Alla REGIONE TOSCANA
Direzione Ambiente ed Energia
Settore Valutazione Impatto Ambientale
Valutazione Ambientale Strategica
Opere Pubbliche di Interesse Strategico Regionale

ai sensi del D.Lgs.152/2006, la seguente osservazione al progetto sotto indicato:

procedimento di VIA relativo al “Rilancio dello Stabilimento KME Italy SpA di Fornaci di Barga con la realizzazione di una Piattaforma Energetica” (procedimento avviato in data 15.01.2019).

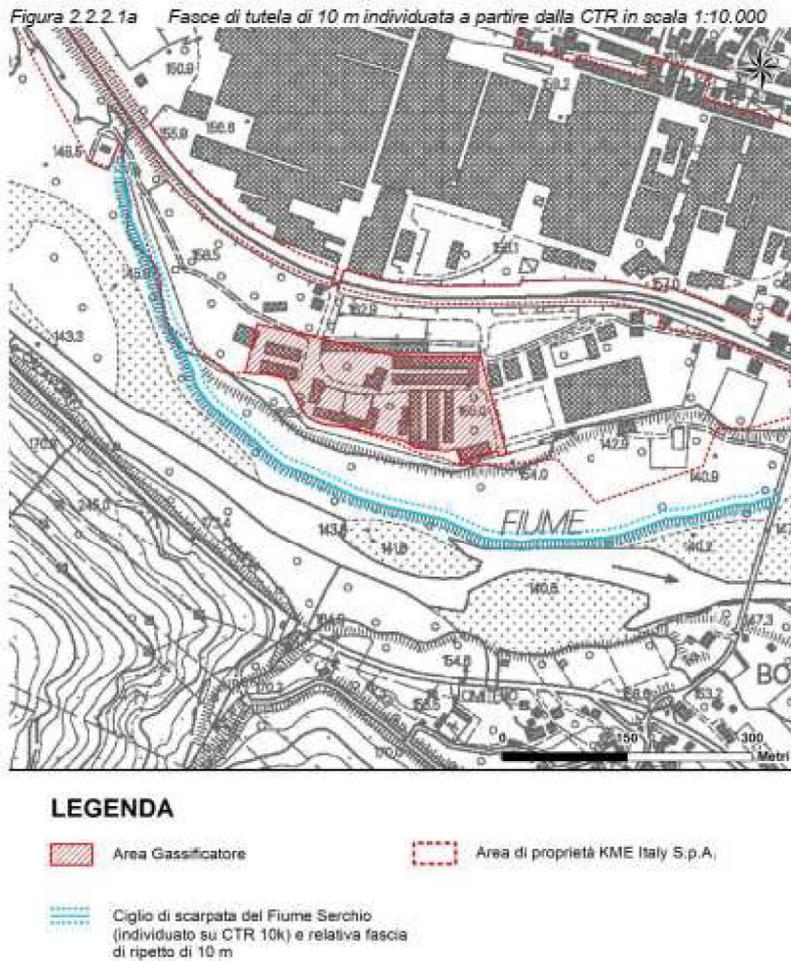
1. Riguardo alle fasce di comparto dai margini del fiume dovrebbero essere considerati quelli in caso di inondazione e non quelli in caso di flussi normali visto che buona parte del sito è considerata a rischio franosità.
Nel progetto è indicato che l’impianto di gassificazione (ora chiamato di co-incenerimento) sorgerà a più di 10 ml. dal ciglio del fiume e quindi rispetta questo che sarebbe un criterio escludente.

Per poter valutare la potenziale interferenza, a titolo indicativo, si è provveduto a tracciare tali fasce a partire dalla CTR in scala 1:10.000 (si veda successiva Figura 2.2.2.1a). Il sito di realizzazione dell'impianto di gassificazione risulta esterno a tali fasce.

Si può poi osservare che esiste un altro ciglio, molto vicino all' area del proposto impianto. Questo ciglio è parte del fiume in caso di piena dovuta ad alluvioni frequenti, come mostrato in un'altra planimetria.

Figura 2.5.2.1a Estratto Tavola 2.5 "Estensione delle aree inondabili per i tre scenari alluvionali" - PGRA Serchio (Scala 1:10.000)

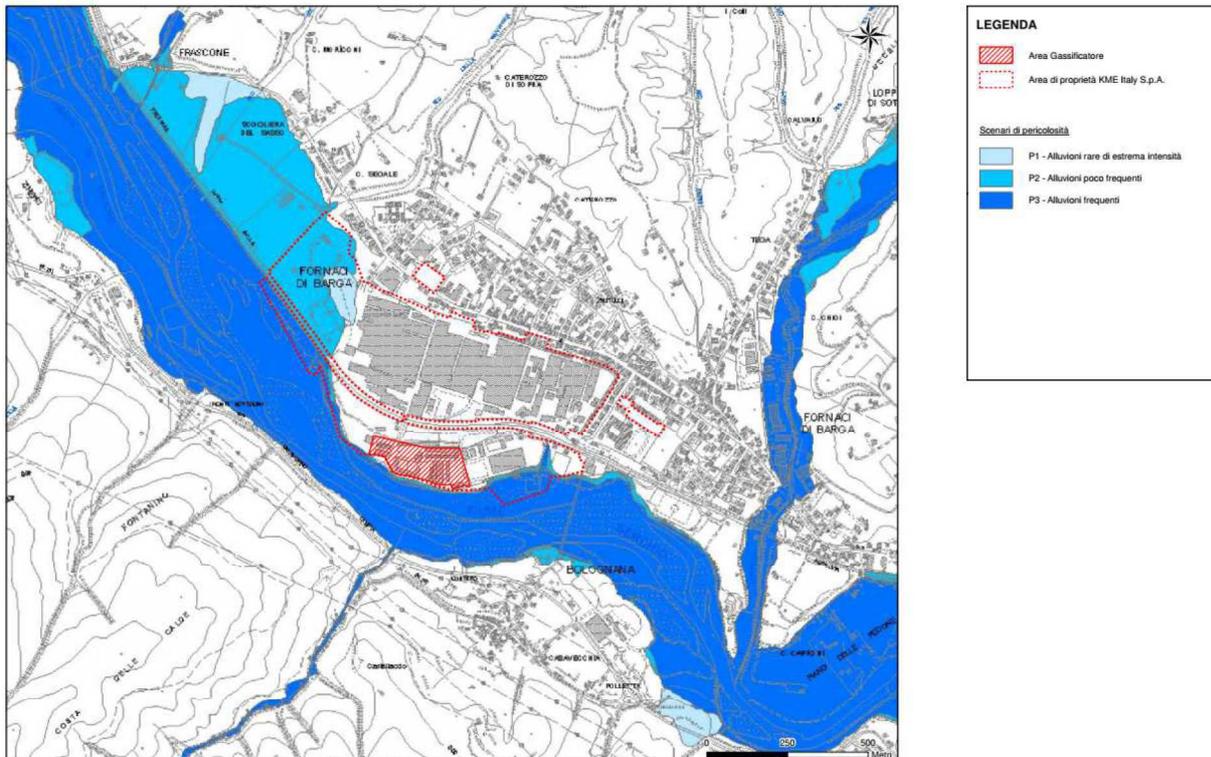
Quindi si consegue che il sito scelto per il (piro)gassificatore è almeno parzialmente all'interno della fascia di comparto di 10 ml. dai margini del fiume in caso di alluvioni frequenti e conseguenti piene.

Figura 2.5.3.1a Estratto Tavola n.7.23 "Carta di riferimento delle Norme di Piano nel settore del rischio idraulico" – PAI AdB Serchio (Scala 1:5.000)

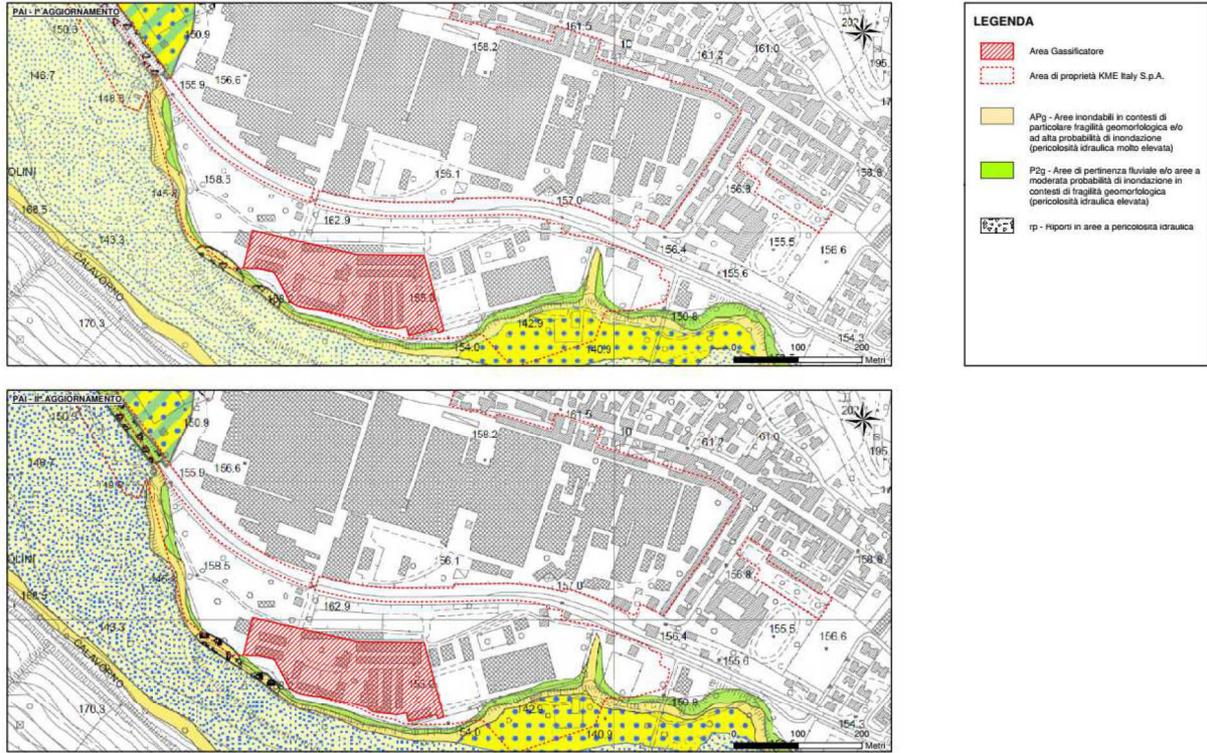
Ciò è confermato anche nelle susseguenti planimetrie di rischio idraulico.

Inoltre, visto che il nuovo impianto sorgerebbe immediatamente a ridosso del secondo argine, non si vede come in questo ristretto spazio potrebbero venire realizzati elementi (tipo piante di alto fusto) capaci di ridurre l'impatto ambientale dell'opera.

Figura 2.5.3.1b Estratto "Carta della franosità del Bacino del Fiume Serchio" (Sezione 250140) – PAI AdB Serchio

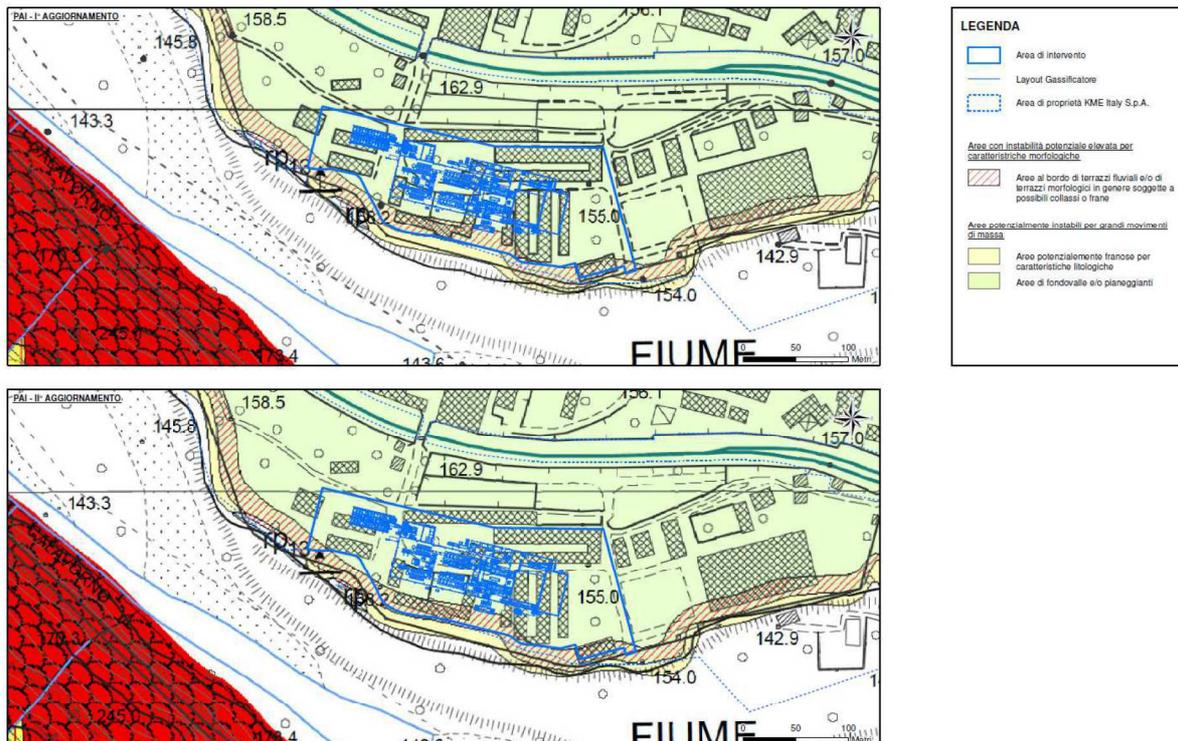
Infine, come mostrato nella Figura 2.5.3.1b a pagina 70 del Documento R001-1252558PPI-V01 buona parte dell'area destinata al gassificatore ricade nella definizione di "area a bordo terrazzi fluviali e/o terrazzi morfologici in genere soggetti a potenziali collapsi o frane" (zona marcata in rosso) e porta a ritenere sconsigliabile la locazione di un enorme impianto di gassificazione in tale locale.

Figura 2.2.8a Planimetria scenari di rischio gelo – punti critici (Allegato 12 al PIPC)

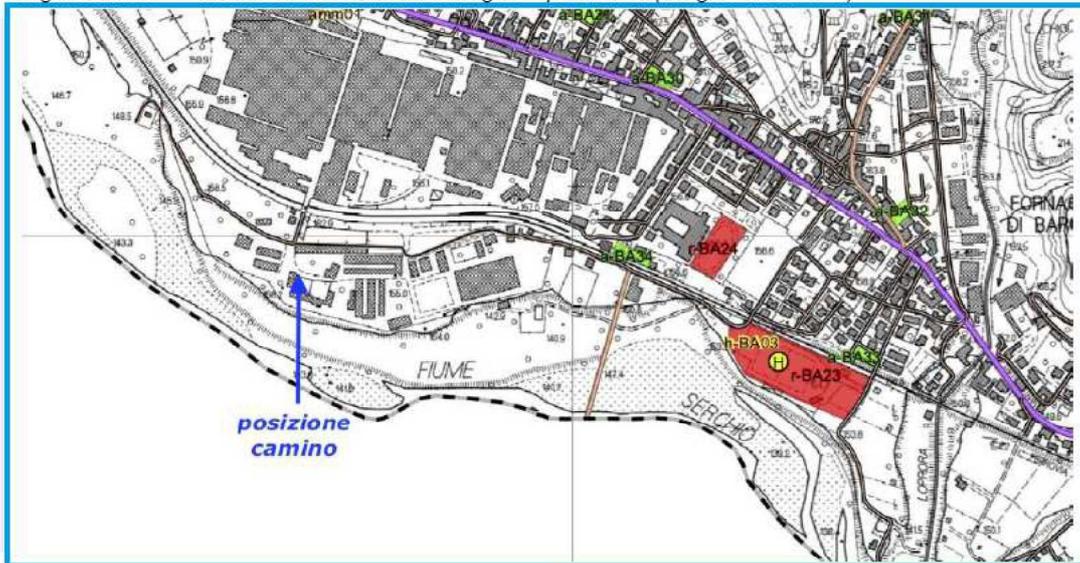
Al punto 2.2.8 (Coerenza e conformità con il Piano Intercomunale di Protezione Civile), KME parla di un camino di altezza di 50 ml., che sarà reso visibile al traffico aeronautico (eliporto de "Il Ciocco", campo sportivo di Fornaci, individuato nel PIPC come area atterraggio elicotteri) anche tramite una luce lampeggiante posta alla sua sommità. Comunque, al punto 8.1 (Tutela e Valorizzazione del Paesaggio) KME parla di un camino di 50 ml. che sarà colorato in maniera da favorirne la mimetizzazione nelle visioni contro cielo. Questi due punti sono palesemente in netta contraddizione!
